# Ansøgning om dispensation til bygningsændringer, matr. 435 og 438, Øster Kvarter

## Lokalplan 579 Laksegade Øst

Kings Quarter Cluster 2

Gadefacader Laksegade - Fremtidige forhold

KQC2\_K01\_LXX\_H2\_T28\_EXX\_N001

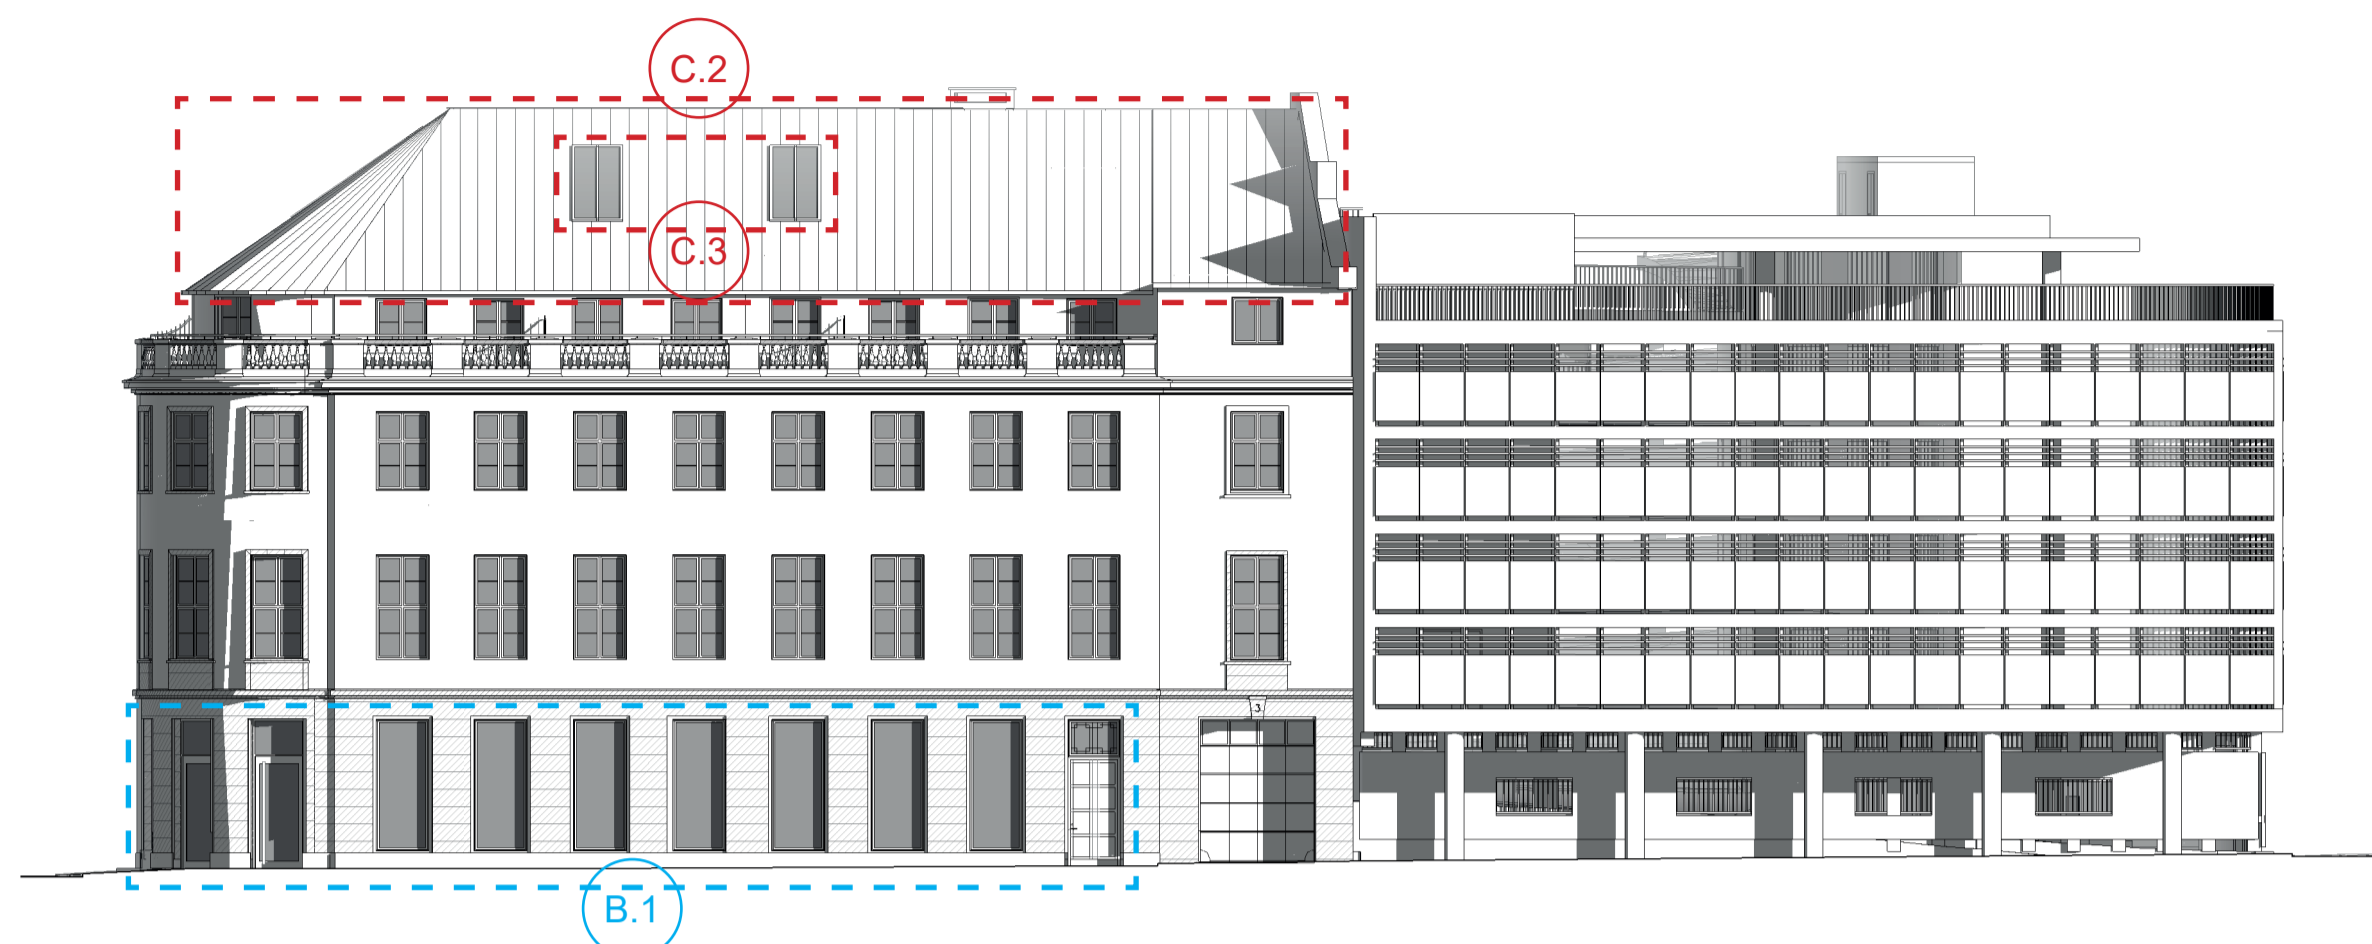
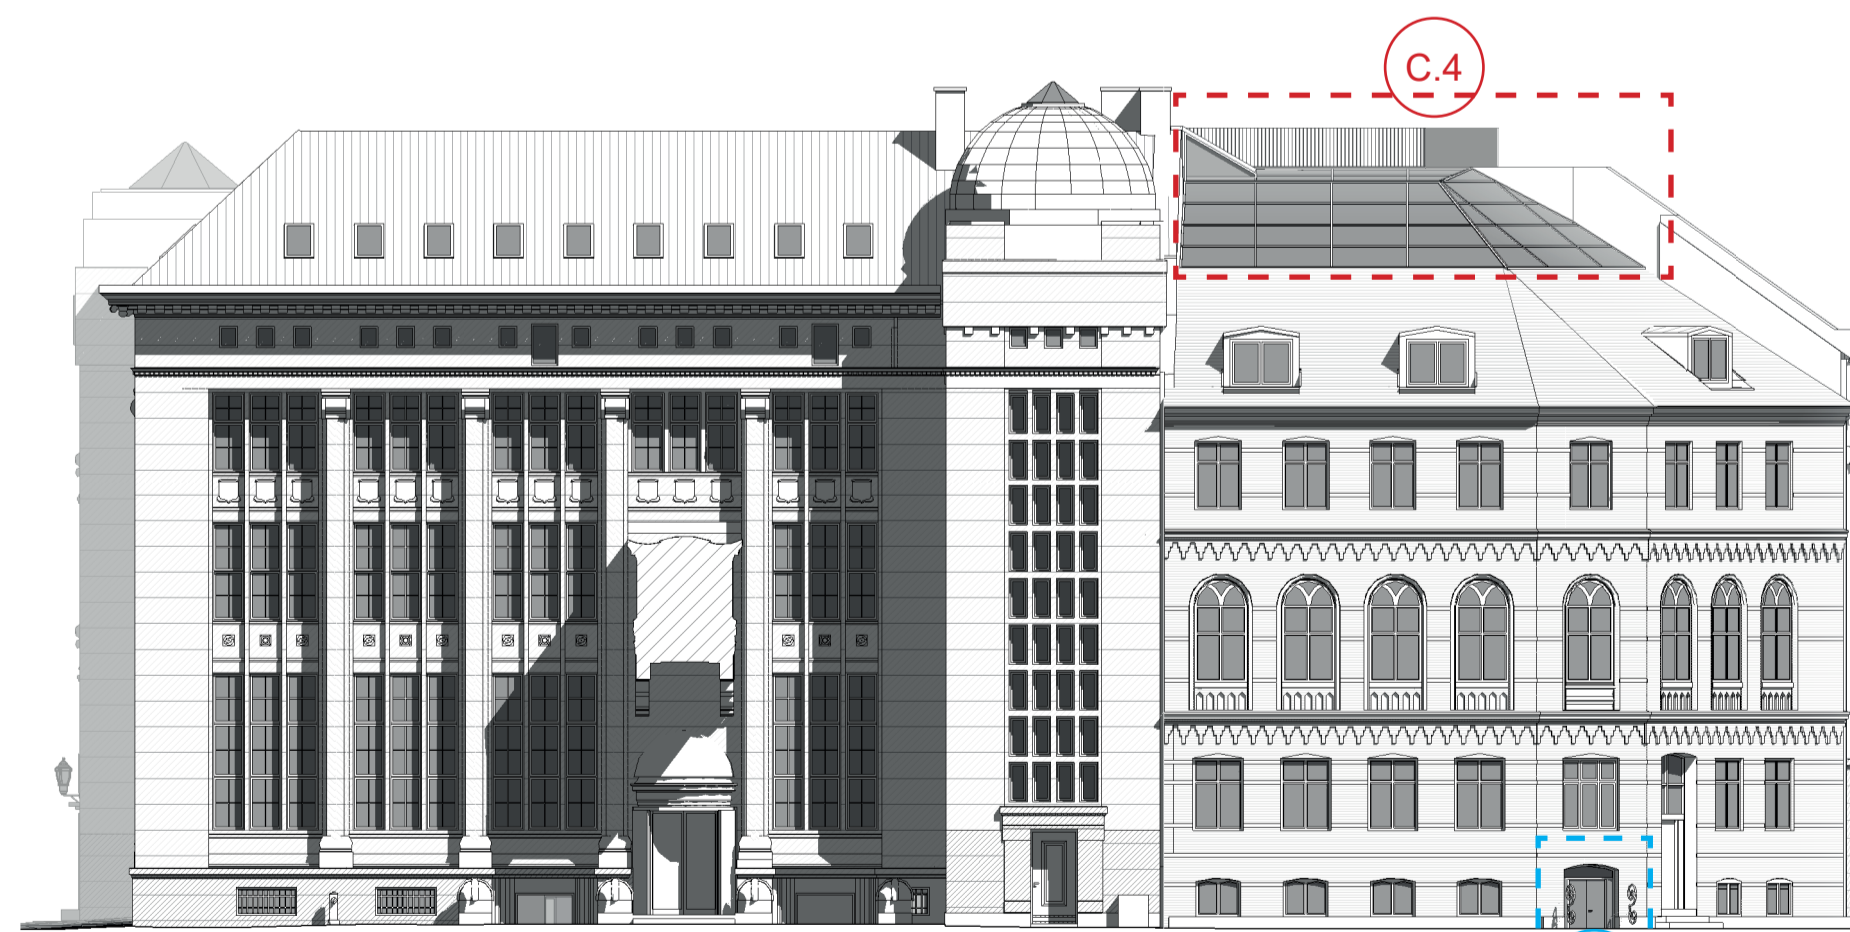
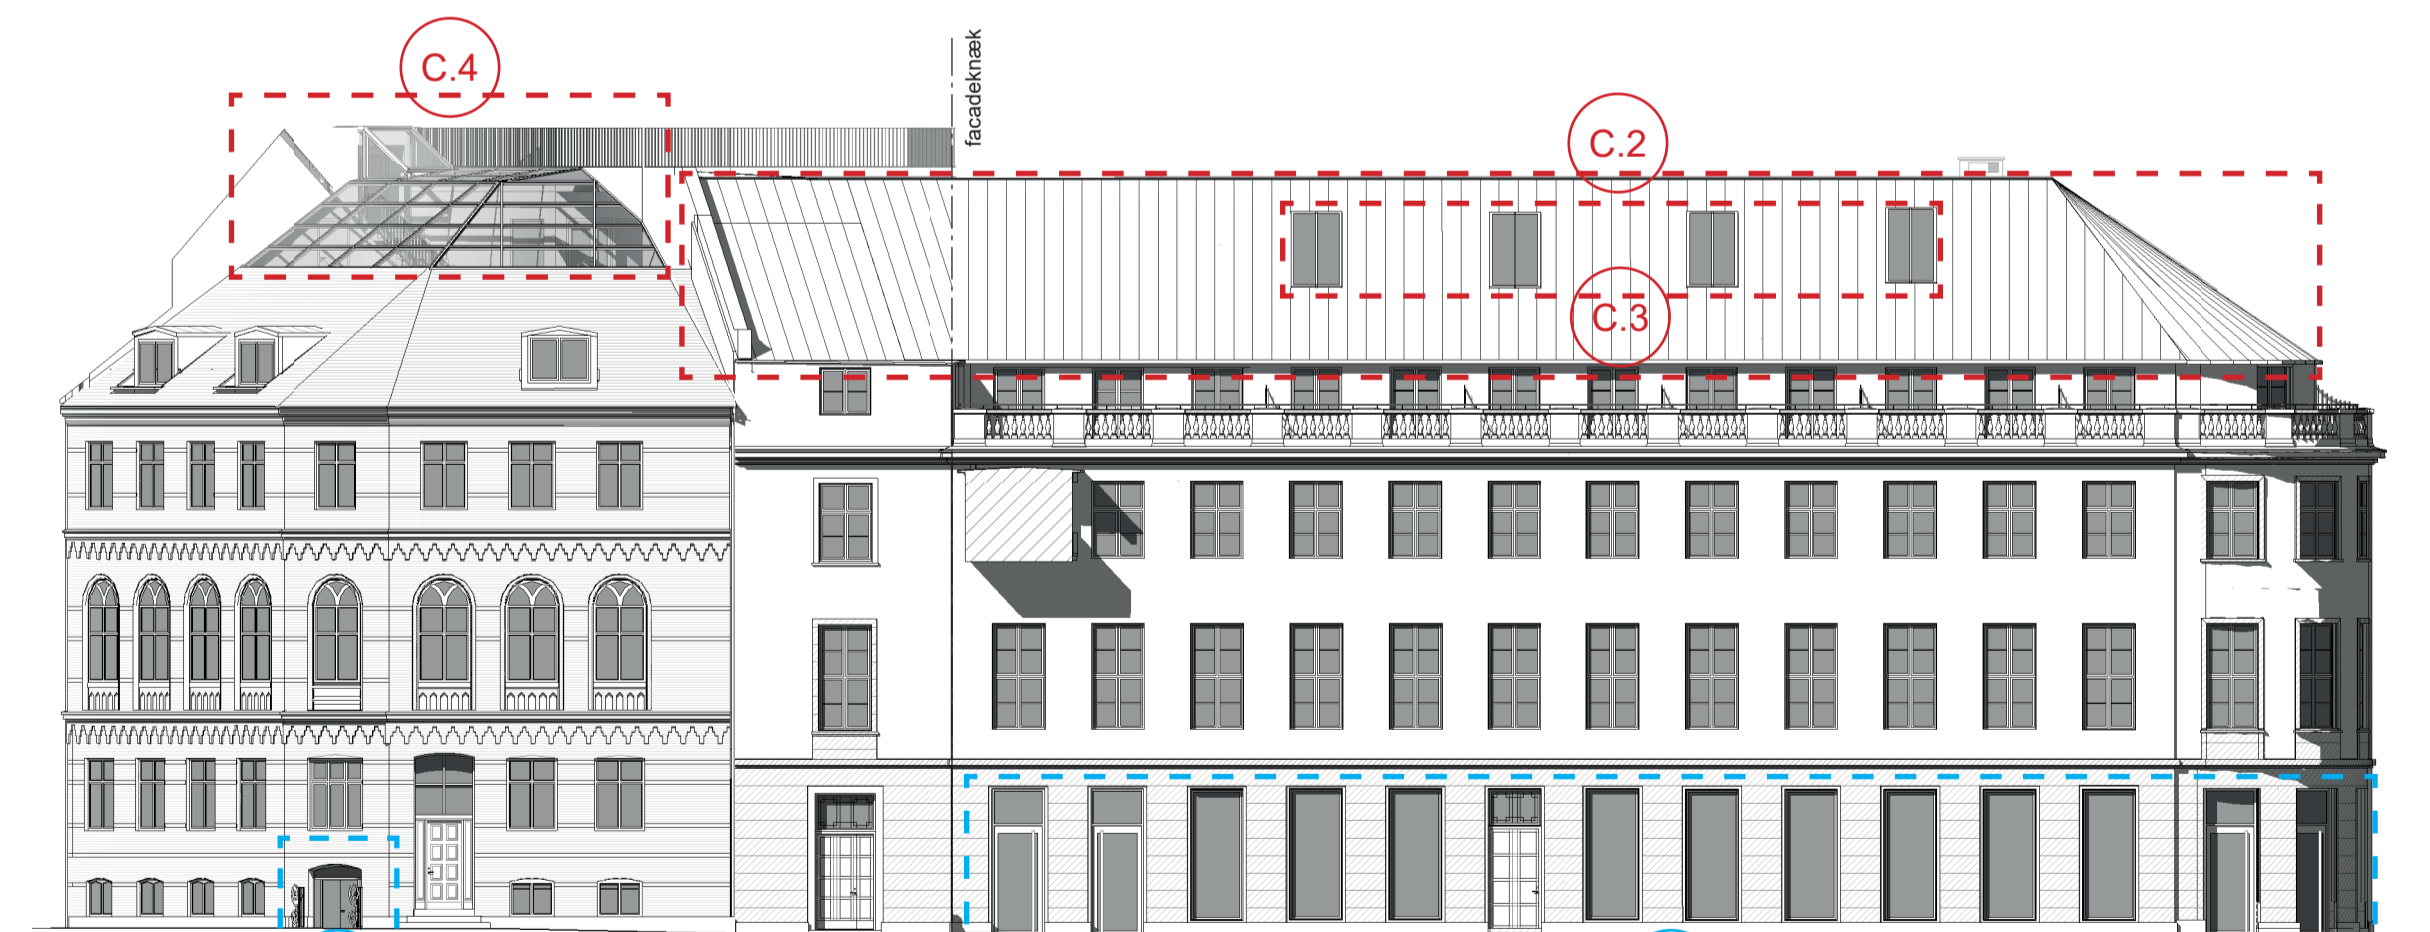
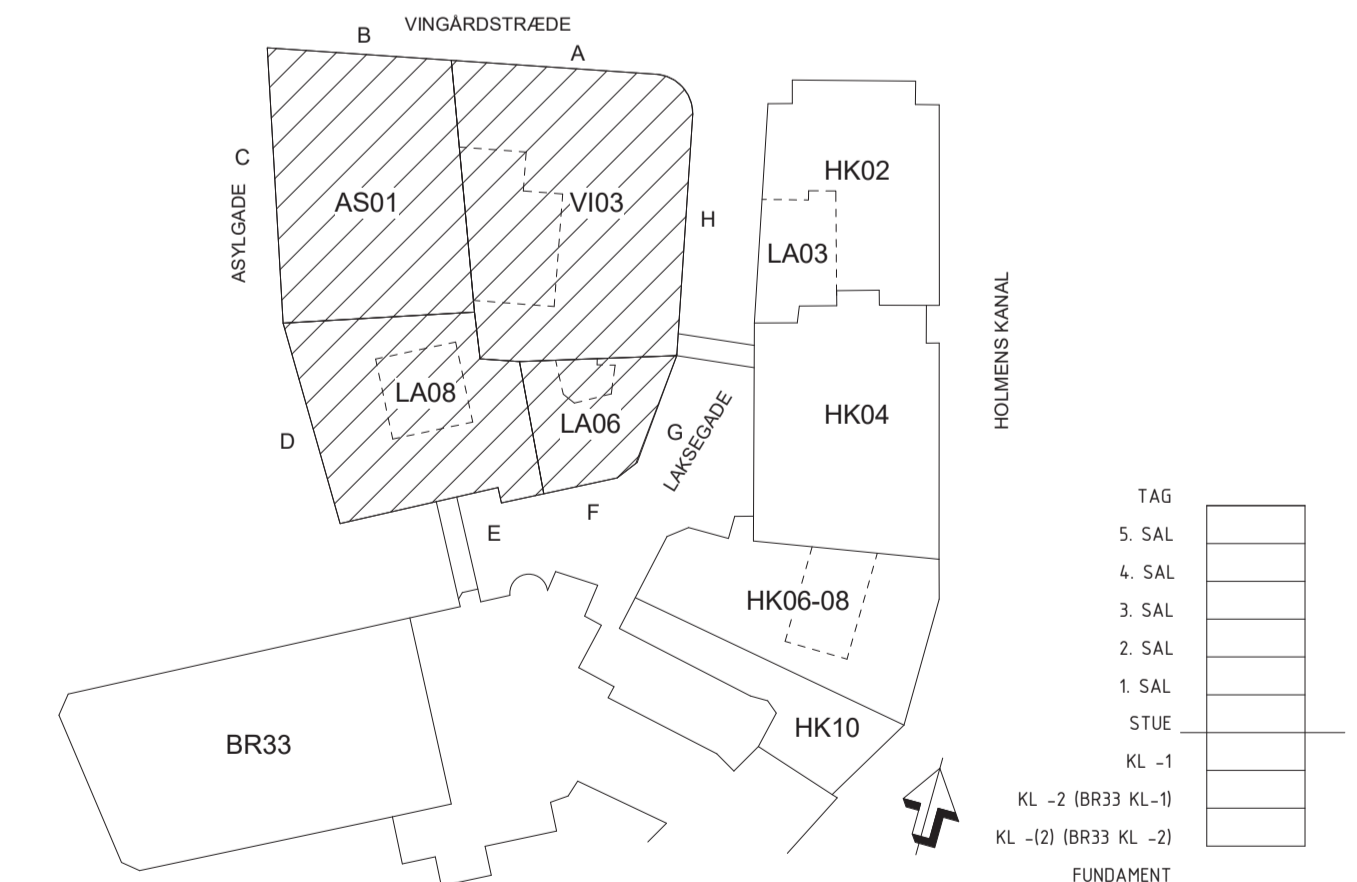
- A - Fredet bygning, Facadeændringer ansøgt ved SLKS
- B - Tilpasninger af facadeændringer tilladt jf. § 6 stk.5 i lokalplan, for hvilke der søges dispensation
- C - Facadeændringer i overensstemmelse med intentionen i lokalplan 579, men der kræver dispensation

KOPI AF OPSTALTER MED ANGIIVELSE AF ÆNDRINGER / FORHOLD DER ANSØGES
